ESTUDO DE IMPACTE AMBIENTAL AMPLIAÇÃO DA MINA DE ALVARRÕES

ADITAMENTO

Sociedade Mineira Carolinos, Lda.

Junho de 2024

Figura 1 - Localização do stock de minério fora da área de concessão.

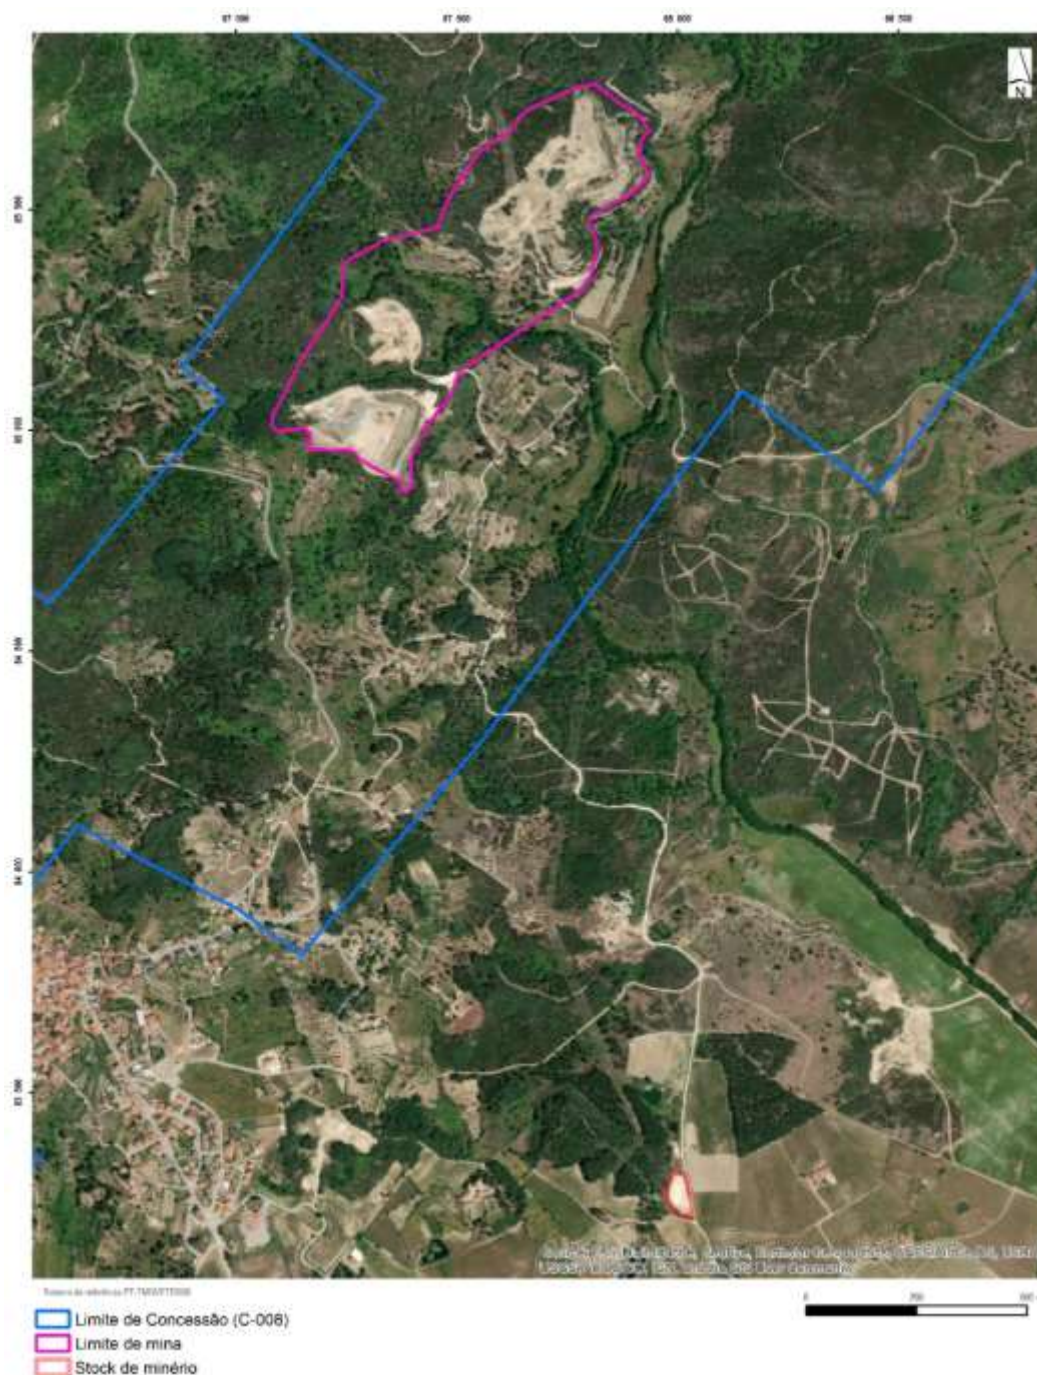
2.5 Identificar na cartografia os locais destinados aos stocks de materiais.

2.6 Incluir no Plano de Lavra e na descrição do projeto do EIA o stock de material existente fora da área da concessão.

Existe ainda um local utilizado para stock de materiais fora da área de concessão e junto ao acesso à mina (Figura 1). Trata-se de um local que é utilizado de forma esporádica, sempre condicionado às condições de transitabilidade no acesso. Por norma, os camiões de expedição acedem ao interior da mina, junto às zonas de stock, onde efetuam o carregamento.

Figura 4 - Malha de amostragem dos solos.

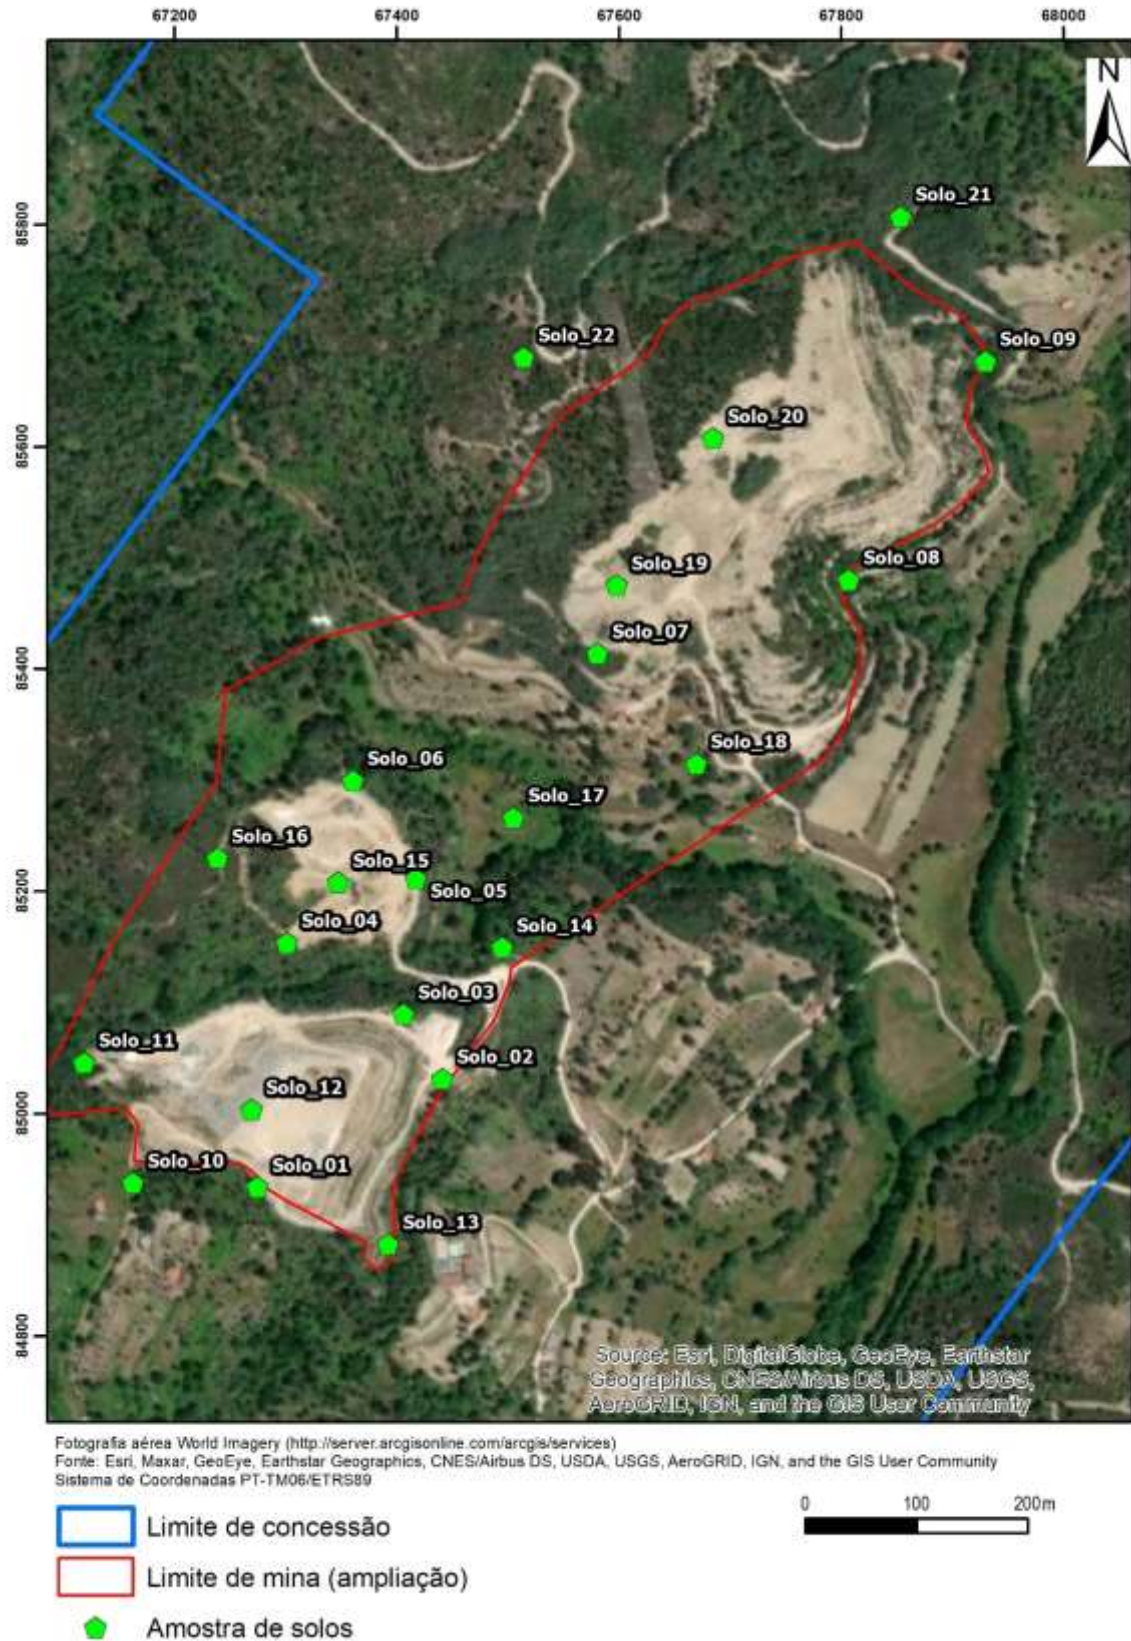
7.2 Rever plano de amostragem ao solo, uma vez que o apresentado no EIA não é válido para definir um estado de referência ou avaliar a eventual contaminação, tendo em conta que:

Deste modo, o plano de amostragem realizado inicialmente, onde foram definidos 9 pontos de amostragem, teve em consideração a ocupação atual e futura da mina, no sentido de proceder à caracterização dos solos. Com este novo plano de amostragem, para 22 pontos, não se regista qualquer área adicional a caracterizar, existindo apenas mais pontos.

Deste modo, a amostragem dos solos é na realidade composta por 44 amostras de solos.

Figura 7 - Sobreposição gráfica das áreas onde se regista a presença de espécies vegetais exóticas invasoras.

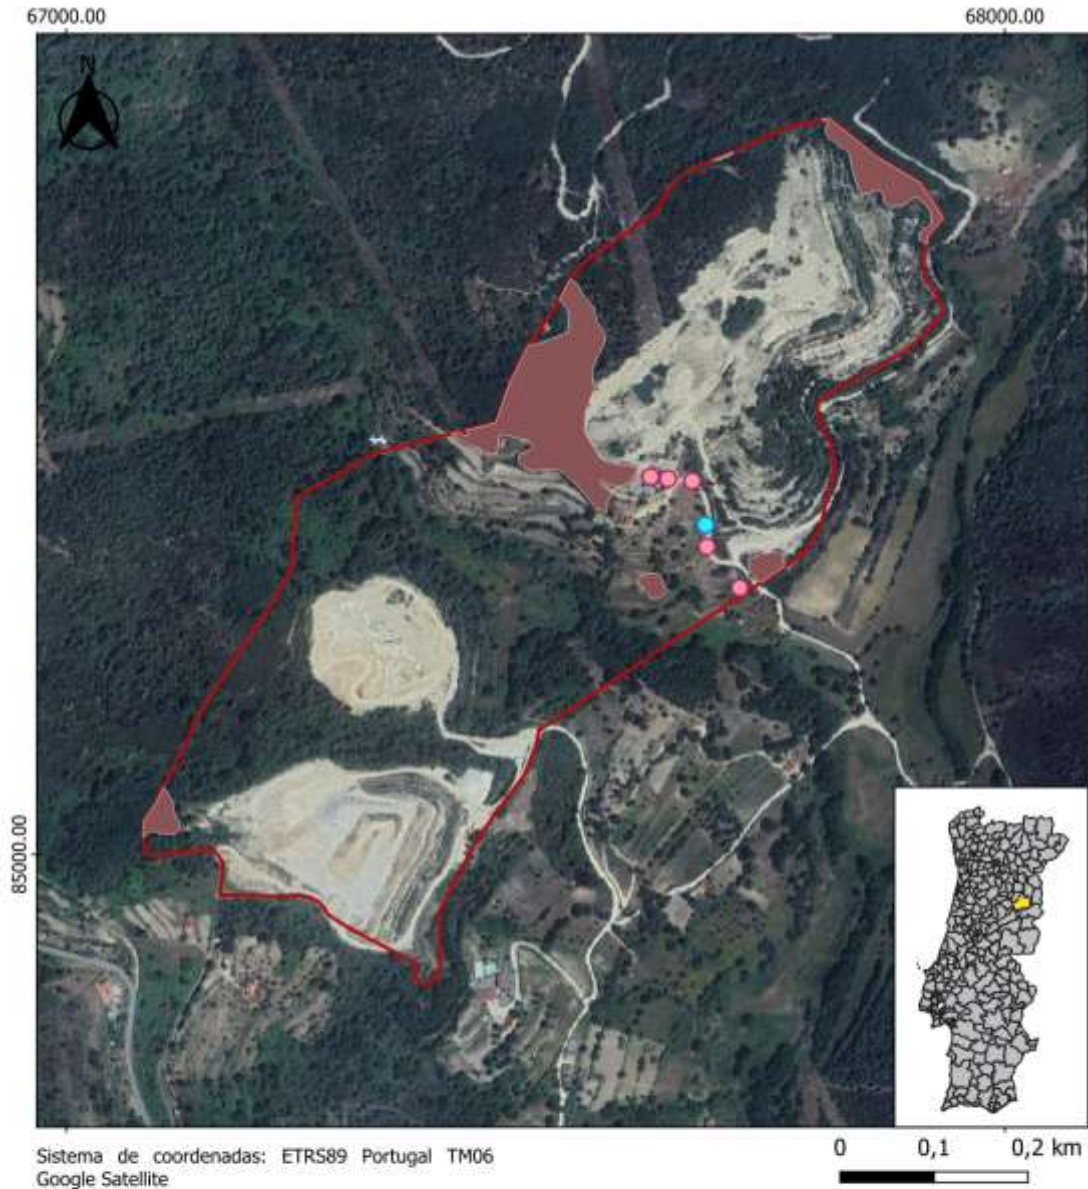
11.5 Apresentar cartografia – orto – com a sobreposição gráfica das áreas onde se registre a presença de espécies vegetais exóticas invasoras, apenas dentro da área designada na cartografia como “Área de Projeto” ou “Limite da Mina” e com particular destaque para as do género *Acacia*.

A cartografia solicitada apresenta-se na Figura 7.
